**AVIS RELATIF À LA PROTECTION
CONTRE LES EVENTUELS EFFETS NOCIFS ET NUISANCES
PROVOQUÉS PAR LES RAYONNEMENTS NON IONISANTS
GÉNÉRÉS PAR DES ANTENNES ÉMETTRICES STATIONNAIRES**

Commune : COLFONTAINE - Exploitant : ORANGE

Référence exploitant : 097C1_1 / 30528C1_1 / 40528C1_1/ 50528C1_1

Rapport n° 686 / 2024

Figure 1 : Vue en plan des lieux de séjour et des points de contrôle

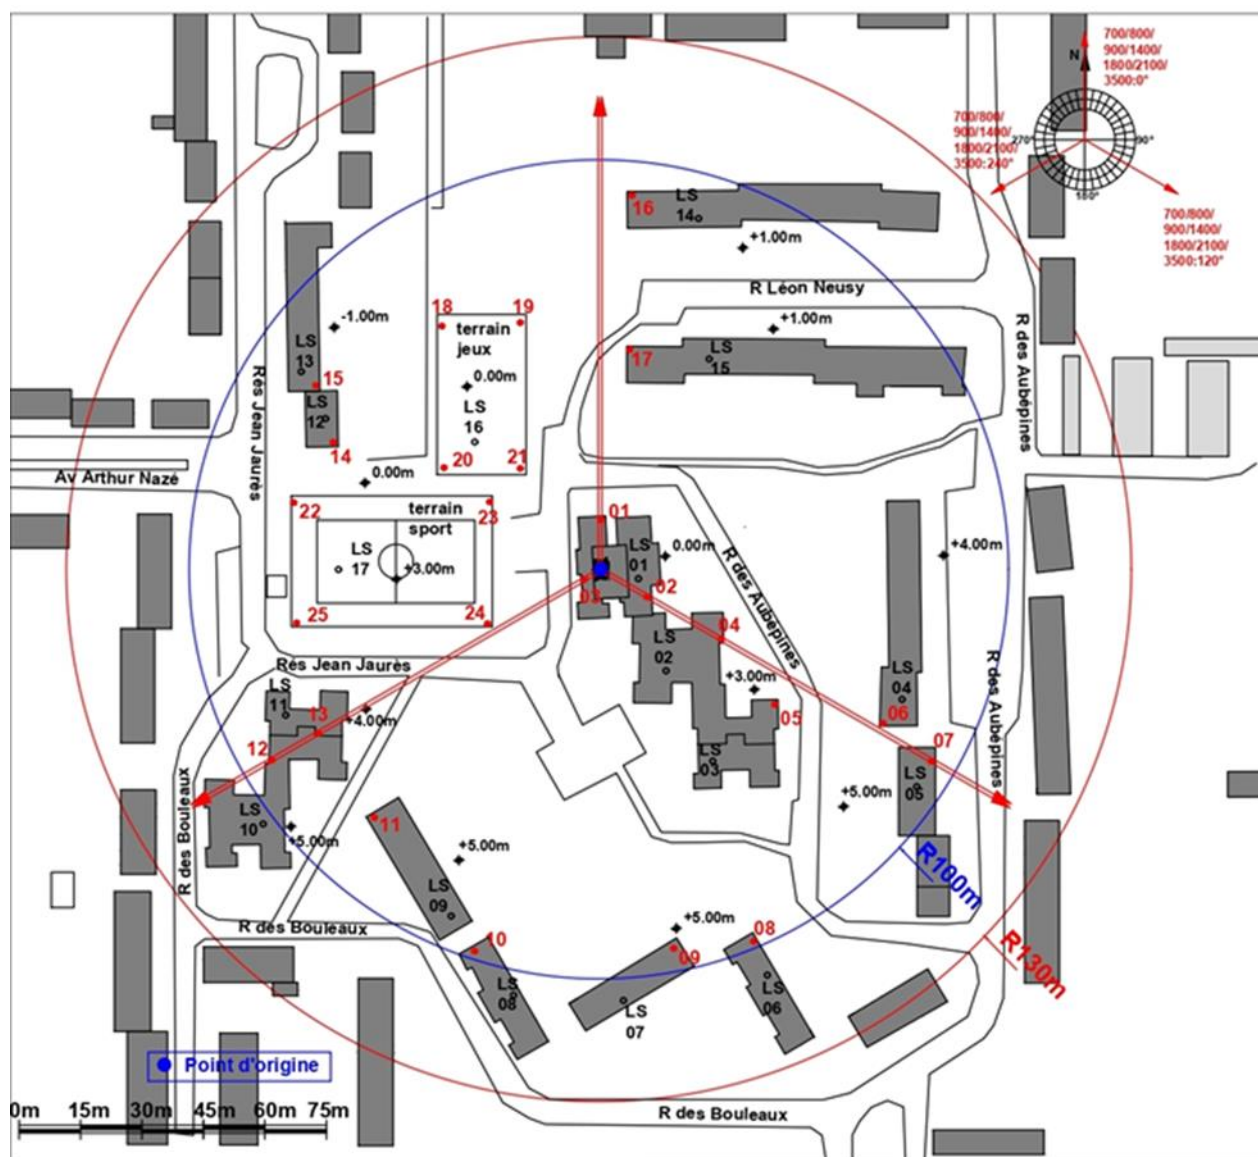
N° point de contrôle	LS	Atténuation (dB)	Indice d'exposition relatif à la limite par installation IE_i
13	LS11	3,0	0,340
12	LS10	3,0	0,335
7	LS05	3,0	0,296
11	LS09	3,0	0,187
6	LS04	3,0	0,150
16	LS14	3,0	0,133
8	LS06	3,0	0,114
10	LS08	3,0	0,099
9	LS07	3,0	0,084
5	LS03	3,0	0,069
25	LS17	0,0	0,065
4	LS02	3,0	0,060
3	LS01	10,0	0,053
24	LS17	0,0	0,048
2	LS01	10,0	0,044
1	LS01	10,0	0,042
19	LS16	0,0	0,040
22	LS17	0,0	0,034
18	LS16	0,0	0,032
17	LS15	3,0	0,032
21	LS16	0,0	0,016
15	LS13	3,0	0,016
20	LS16	0,0	0,015
23	LS17	0,0	0,014
14	LS12	3,0	0,011

En ce qui concerne les antennes de l'installation mentionnées dans le tableau 1, la distance maximale à laquelle la limite pourrait être atteinte, à l'extérieur, est égale à 81,6 m. S'il n'y a pas de LS à une distance inférieure, les antennes respectent forcément la limite d'immission.

Dans le cas des LS situés à l'intérieur des bâtiments, une atténuation d'obstacle est prise en compte et il en résulte que la distance maximale à laquelle la limite pourrait être atteinte se réduit à 57,8 m.
